MINISTERIO DE ENERGÍA Y MINAS
Resolución Directoral

Nº 146 -2020-MINEM/DGAAH

INFORME FINAL DE EVALUACIÓN N° 227 -2020-MINEM- DGAH/DEAH

Asunto : Informe Final de Evaluación del Informe Técnico Sustentatorio del proyecto de "Modificación del Programa de Monitoreo Ambiental de la Estación de Servicios Arica", presentado por DUOGAS S.A.

Anexo 1: Plano de Ubicación de los Puntos de Monitoreo Ambiental

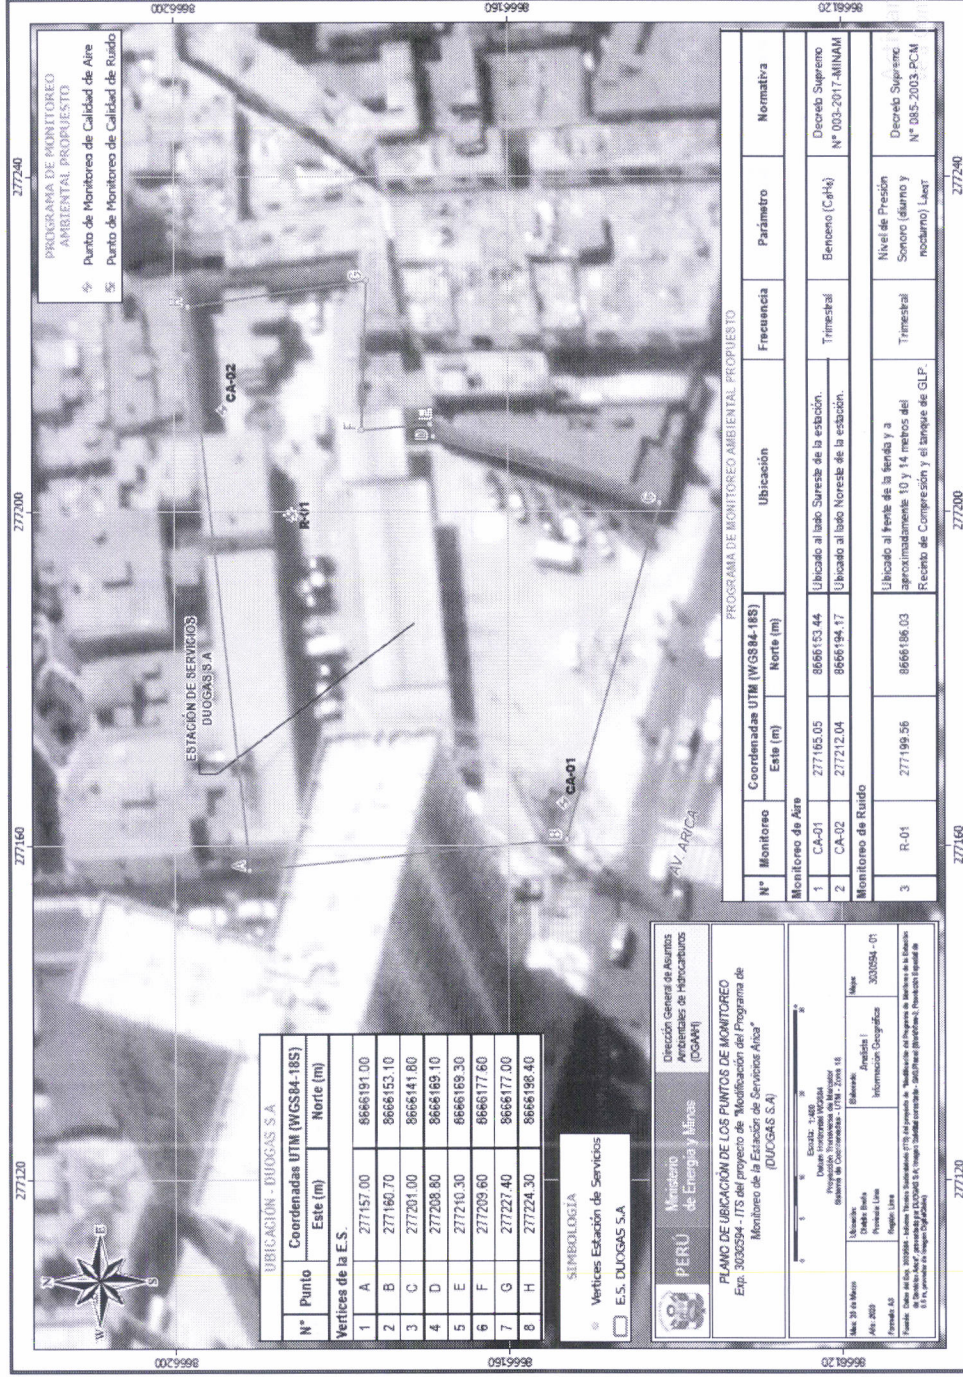
La ubicación de los puntos de monitoreo permitirá el seguimiento y control de la calidad de aire y el ruido ambiental en la Estación de Servicios. Cabe señalar que los puntos propuestos han sido verificados, conforme se evidencia en el Plano de Ubicación de los Puntos de Monitoreo Ambiental, Anexo 1 del presente Informe.

ANEXO 2: Plano de Monitoreo Ambiental Proyectado¹⁸

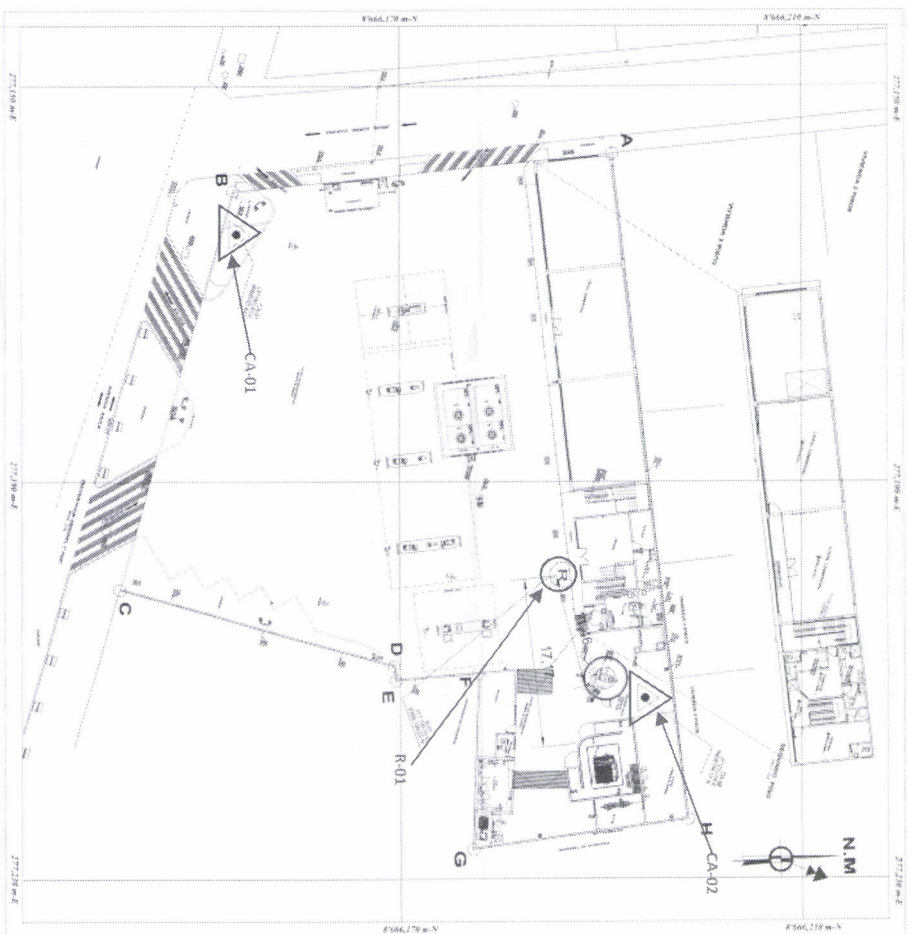
- (i) Del "Plano de Puntos de Monitoreo Propuesto" (P-06), se observa que los puntos de monitoreo propuestos "CA-01" y "CA-02", se ubican en el área ocupada por la Estación de Servicios y en zonas libres de obstáculos.
- (ii) Los puntos de monitoreo propuestos se encuentran acorde a la dirección predominante del viento (desde el Suroeste hacia el Noreste), conforme a los resultados de monitoreo meteorológico presentado por el Titular, correspondiente al Segundo y Cuarto Trimestre de 2017 y Primer y Segundo Trimestre de 2018¹³; información que corresponde al "Establecimiento Breña" operado por Coesti S.A., el mismo que se encuentra en el distrito de Breña.

Al respecto, de la revisión del programa de monitoreo ambiental propuesto¹⁶, y del plano de monitoreo propuesto¹⁷, se advierte que la propuesta para el establecimiento de un (1) nuevo punto de monitoreo de calidad de ruido denominado "R-01" se encuentra justificada, toda vez que el mismo se ubica en función a la identificación y ubicación de las fuentes generadoras de ruido de la Estación de Servicios (electrobomba del tanque de GLP, RCA, cuarto de máquinas y cuarto de tableros), y se ubican en un ambiente libre de obstáculos, lo cual permitirá la continuidad del monitoreo.

- Respecto de la calidad de aire, deberá monitorear con una frecuencia trimestral el parámetro Benceno (C_6H_6) en los puntos de monitoreo "CA-01" (barlovento) y "CA-02" (sotavento), de acuerdo a los Estándares de Calidad Ambiental (ECA) para Aire aprobados mediante el Decreto Supremo N° 003-2017-MINAM.
- Respecto de la calidad de ruido, deberá monitorear con una frecuencia trimestral el nivel de ruido en el punto de monitoreo "R-01" de acuerdo a la zonificación aprobada, conforme a lo establecido en el Reglamento de Estándares Nacionales de Calidad Ambiental para Ruido aprobado mediante Decreto Supremo N° 085-2003-PCM.
